美浜発電所原子炉施設保安規定変更認可申請書の補正について

美浜発電所原子炉施設保安規定変更認可申請書の補正内容

別添 美浜発電所原子炉施設保安規定変更前後比較表

美浜発電所原子炉施設保安規定変更前後比較表（第 二次改正）

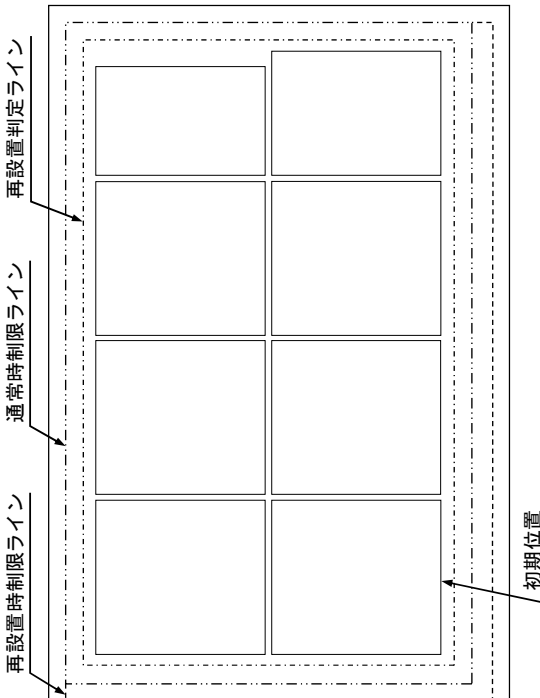
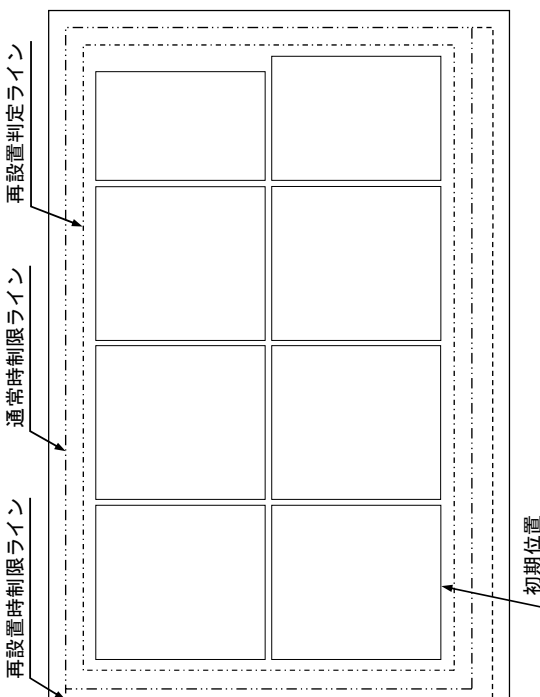
変更前	変更後	理由
<p>(予防保全を目的とした点検・保修を実施する場合) 第 8 9 条 各課(室)長(品質保証室長、品質保証室課長、安全・防災室長、安全・防災室課長、所長室長、所長室課長(総務)、技術課長、保全計画課長、電気工事グループ課長、機械工事グループ課長および土木建築工事グループ課長(以下、「品質保証室長等」という。本条において同じ。))を除く。は、予防保全を目的とした点検・保修を実施するため、計画的に運転上の制限外に移行する場合は、当該運転上の制限を満足していないと判断した場合に要求される措置※<sup>1</sup>を要求される完了時間の範囲内で実施する※<sup>2</sup>。なお、運用方法については、表 8 8 - 1 の例に準拠するものとする。</p> <p>2. 各課(室)長(品質保証室長等を除く。))は、予防保全を目的とした点検・保修を実施するため、計画的に運転上の制限外に移行する場合であって、当該運転上の制限を満足していないと判断した場合に要求される措置を要求される完了時間の範囲を超えて実施する場合は、あらかじめ必要な安全措置※<sup>1</sup>を定め、原子炉主任技術者の確認を得て実施する※<sup>2</sup>。</p> <p>3. 各課(室)長(品質保証室長等を除く。))は、表 8 9 - 1 で定める設備について、保全計画に基づき定期的に行う点検・保修を実施する場合は、同表に定める点検時の措置※<sup>1</sup>を実施する。</p> <p>4. 第 1 項、第 2 項および第 3 項の実施については、第 8 8 条第 1 項の運転上の制限を満足しない場合とはみなさない。</p> <p>5. 各課(室)長(品質保証室長等を除く。))は、第 1 項、第 2 項または第 3 項に基づく点検・保修を行う場合、関係課(室)長と協議し実施する。</p> <p>6. 第 1 項、第 2 項および第 3 項の実施に当たっては、運転上の制限外へ移行した時点を点検・保修に対する完了時間の起点とする。</p> <p>7. 第 1 項を実施する場合、各課(室)長(品質保証室長等を除く。))は、運転上の制限外に移行する前に、運転上の制限外に移行した段階で要求される措置※<sup>3</sup>を順次実施し、その全てが終了した時点から 2 4 時間以内に運転上の制限外に移行する。なお、移行前に実施した措置については、移行時点で完了したものとみなす。</p> <p>8. 第 1 項、第 2 項または第 3 項に基づき運転上の制限外に移行する場合は、第 8 8 条第 3 項、第 7 項、第 8 項、第 9 項および第 1 0 項に準拠する。なお、第 3 項に基づき運転上の制限外に移行する場合は、「要求される措置」を「点検時の措置」に読み替えるものとする。</p> <p>9. 各課(室)長(品質保証室長等を除く。))は、第 1 項または第 3 項の場合において要求される措置または点検時の措置を完了時間内に実施できなかった場合は第 2 項の場合において安全措置を実施できなかった場合は、当該運転上の制限を満足していないと判断する。</p> <p>10. 各課(室)長(品質保証室長等を除く。))は、運転上の制限外へ移行した場合および運転上の制限外から復帰しているときと判断した場合は当直課長に通知する。</p> <p>11. 各課(室)長(品質保証室長等を除く。))は、第 2 項に基づく点検・保修および第 3 項において、完了時間を超えて点検・保修を実施後、運転上の制限外から復帰しているときと判断した場合は、原子炉主任技術者に報告する。</p> <p>(以下略)</p>	<p>(予防保全を目的とした点検・保修を実施する場合) 第 8 9 条 各課(室)長(品質保証室長、品質保証室課長、安全・防災室長、安全・防災室課長、所長室長、所長室課長(総務)、技術課長、<u>当直長</u>、保全計画課長、電気工事グループ課長および機械工事グループ課長(以下、「品質保証室長等」という。本条において同じ。))を除く。は、予防保全を目的とした点検・保修を実施するため、計画的に運転上の制限外に移行する場合は、当該運転上の制限を満足していないと判断した場合に要求される措置※<sup>1</sup>を要求される完了時間の範囲内で実施する※<sup>2</sup>。なお、運用方法については、表 8 8 - 1 の例に準拠するものとする。</p> <p>2. 各課(室)長(品質保証室長等を除く。))は、予防保全を目的とした点検・保修を実施するため、計画的に運転上の制限外に移行する場合であって、当該運転上の制限を満足していないと判断した場合に要求される措置を要求される完了時間の範囲を超えて実施する場合は、あらかじめ必要な安全措置※<sup>1</sup>を定め、原子炉主任技術者の確認を得て実施する※<sup>2</sup>。</p> <p>3. 各課(室)長(品質保証室長等を除く。))は、表 8 9 - 1 で定める設備について、保全計画に基づき定期的に行う点検・保修を実施する場合は、同表に定める点検時の措置※<sup>1</sup>を実施する。</p> <p>4. 第 1 項、第 2 項および第 3 項の実施については、第 8 8 条第 1 項の運転上の制限を満足しない場合とはみなさない。</p> <p>5. 各課(室)長(品質保証室長等を除く。))は、第 1 項、第 2 項または第 3 項に基づく点検・保修を行う場合、関係課(室)長と協議し実施する。</p> <p>6. 第 1 項、第 2 項および第 3 項の実施に当たっては、運転上の制限外へ移行した時点を点検・保修に対する完了時間の起点とする。</p> <p>7. 第 1 項を実施する場合、各課(室)長(品質保証室長等を除く。))は、運転上の制限外に移行する前に、運転上の制限外に移行した段階で要求される措置※<sup>3</sup>を順次実施し、その全てが終了した時点から 2 4 時間以内に運転上の制限外に移行する。なお、移行前に実施した措置については、移行時点で完了したものとみなす。</p> <p>8. 第 1 項、第 2 項または第 3 項に基づき運転上の制限外に移行する場合は、第 8 8 条第 3 項、第 7 項、第 8 項、第 9 項および第 1 0 項に準拠する。なお、第 3 項に基づき運転上の制限外に移行する場合は、「要求される措置」を「点検時の措置」に読み替えるものとする。</p> <p>9. 各課(室)長(品質保証室長等を除く。))は、第 1 項または第 3 項の場合において要求される措置または点検時の措置を完了時間内に実施できなかった場合は第 2 項の場合において安全措置を実施できなかった場合は、当該運転上の制限を満足していないと判断する。</p> <p>10. 各課(室)長(品質保証室長等を除く。))は、運転上の制限外へ移行した場合および運転上の制限外から復帰しているときと判断した場合は当直課長に通知する。</p> <p>11. 各課(室)長(品質保証室長等を除く。))は、第 2 項に基づく点検・保修および第 3 項において、完了時間を超えて点検・保修を実施後、運転上の制限外から復帰しているときと判断した場合は、原子炉主任技術者に報告する。</p> <p>(以下略)</p>	<p>理由</p> <p>細微改正に伴う変更(廃止措置プラントにおける体制直し)</p> <p>細微改正に伴う変更(土木建築工事グループの廃止)</p>

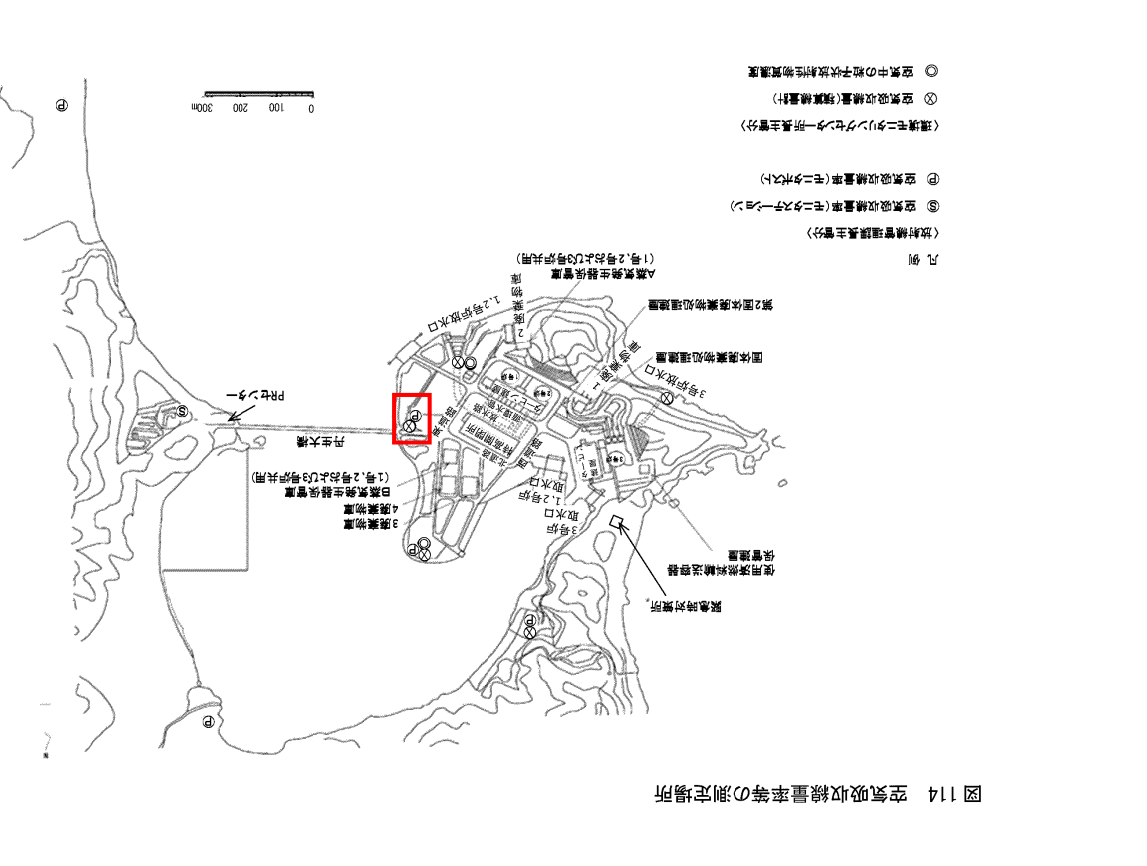
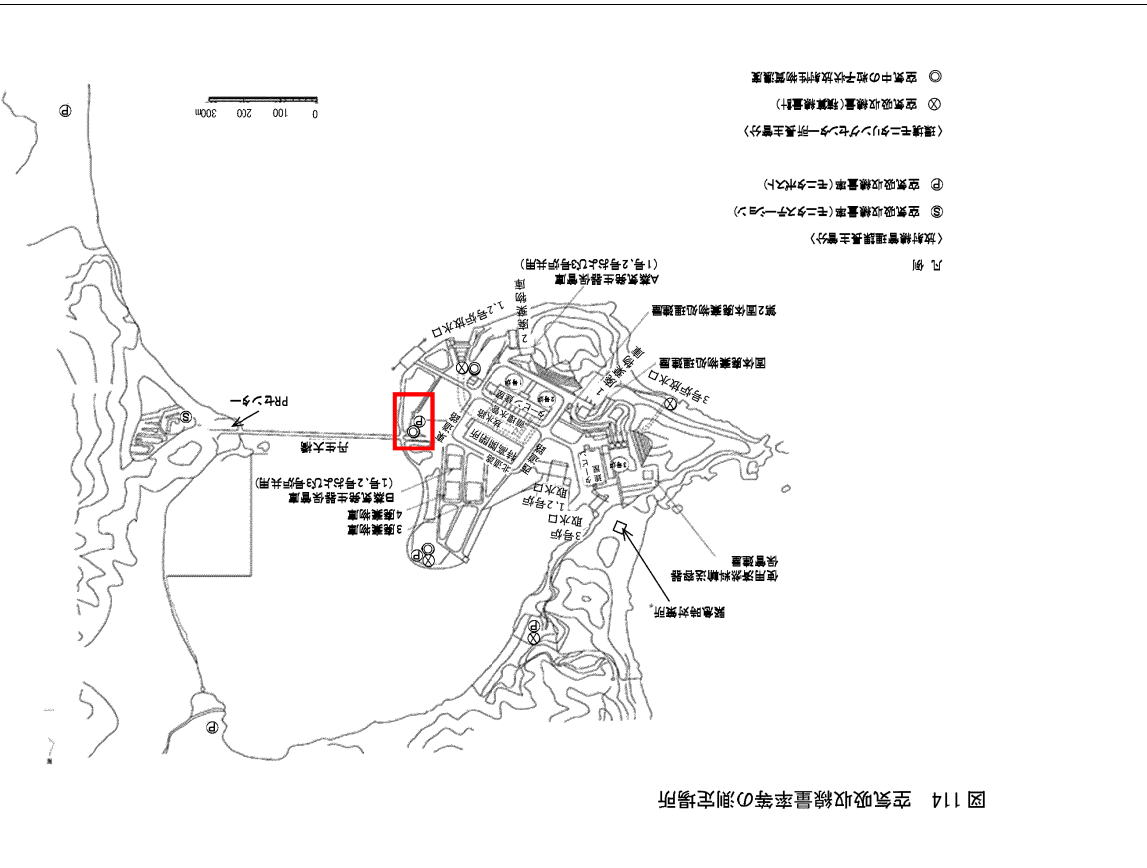
分類	測定項目	計測器種類	測定頻度	放出操作担当
その他作業等に伴う換気	粒子状物質濃度（主要ガンマ線放出核種）	試料放射能測定装置	作業の都度 <sup>※1</sup>	作業の所管課（室）長

美浜発電所原子炉施設保安規定変更前後比較表（第 次改正）

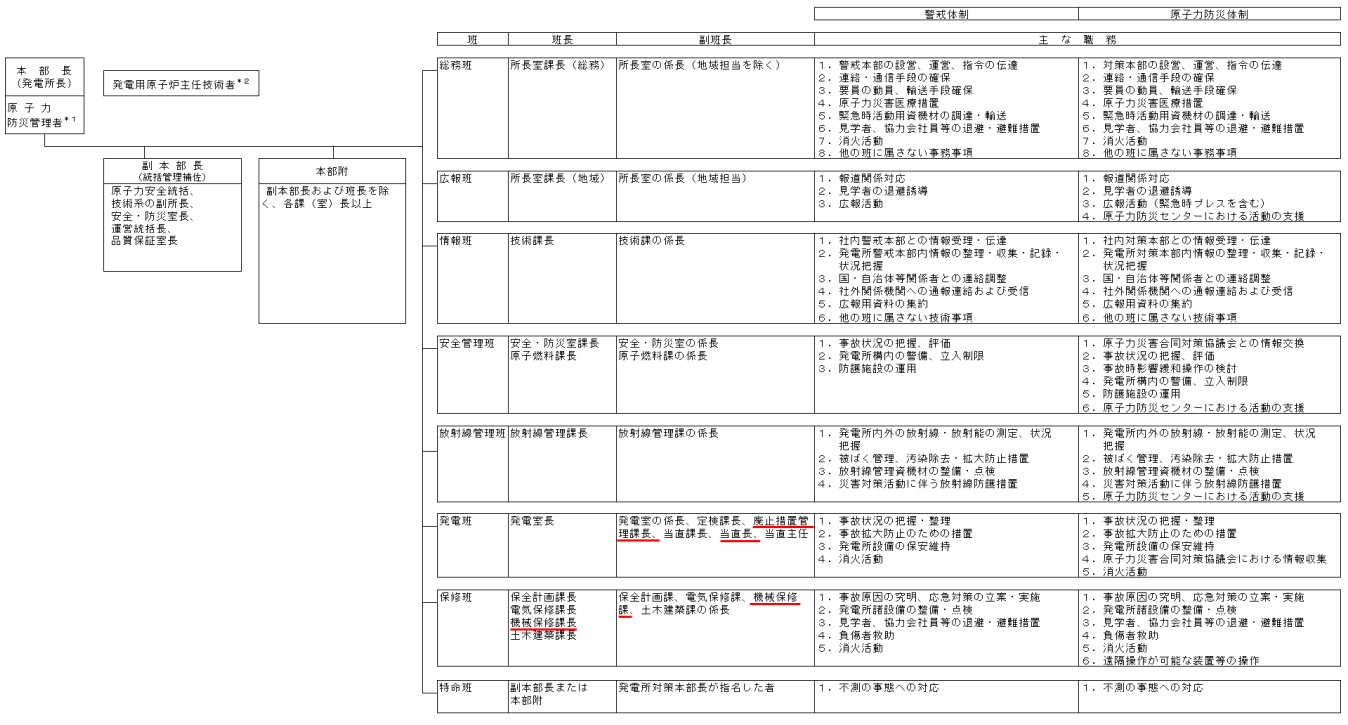
変更前	変更後	理由
<p>(請負会社の放射線防護) 第 118 条 放射線管理課長は、管理区域内で作業を行う請負会社に対して、以下に示す放射線防護上の必要な事項を定め、所長の承認を得る。</p> <p>(1) 管理区域出入者の遵守事項</p> <p>イ. 出入方法に関すること。</p> <p>ロ. 個人線量計の着用に関すること。</p> <p>ハ. 保護衣の着用に関すること。</p> <p>ニ. 汚染拡大防止措置に関すること。</p> <p>ホ. 管理区域内での飲食および喫煙に関すること。</p> <p>(2) 線量評価の項目および頻度に関すること。</p> <p>(3) 床、壁等の汚染発見時の措置に関すること。</p> <p>2. 各課(室)長(当直課長を除く。)は、管理区域内で作業を行う請負会社に対して、第 1 項で定めた必要事項を遵守させる措置を講じる。</p>	<p>(請負会社の放射線防護) 第 118 条 放射線管理課長は、管理区域内で作業を行う請負会社に対して、以下に示す放射線防護上の必要な事項を定め、所長の承認を得る。</p> <p>(1) 管理区域出入者の遵守事項</p> <p>イ. 出入方法に関すること。</p> <p>ロ. 個人線量計の着用に関すること。</p> <p>ハ. 保護衣の着用に関すること。</p> <p>ニ. 汚染拡大防止措置に関すること。</p> <p>ホ. 管理区域内での飲食および喫煙に関すること。</p> <p>(2) 線量評価の項目 および頻度に関すること。</p> <p>(3) 床、壁等の汚染発見時の措置に関すること。</p> <p>2. 各課(室)長(当直課長および当直長を除く。)は、管理区域内で作業を行う請負会社に対して、第 1 項で定めた必要事項を遵守させる措置を講じる。</p>	<p>理由</p> <p>組織改正に伴う変更(廃止措置プラントにおける体制見直し)</p>

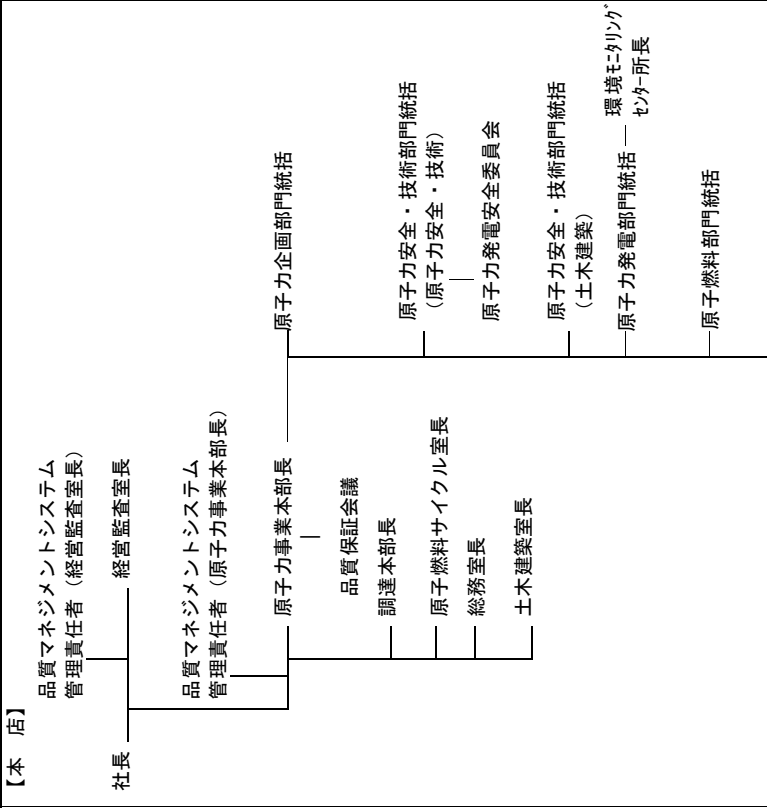
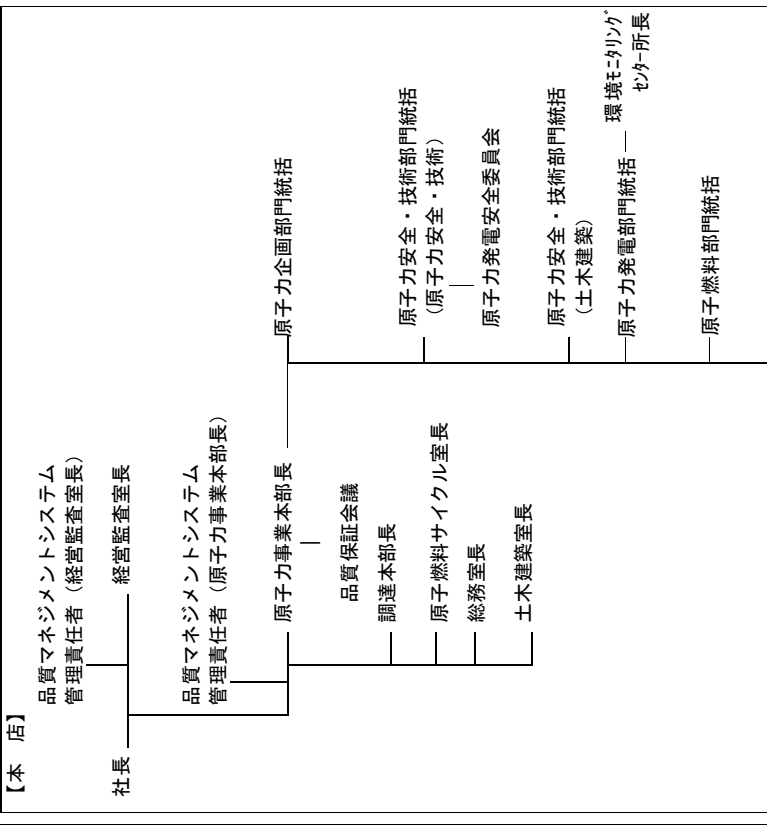
組織改正に伴う変更（廃止措置プラントにおける体制見直し）
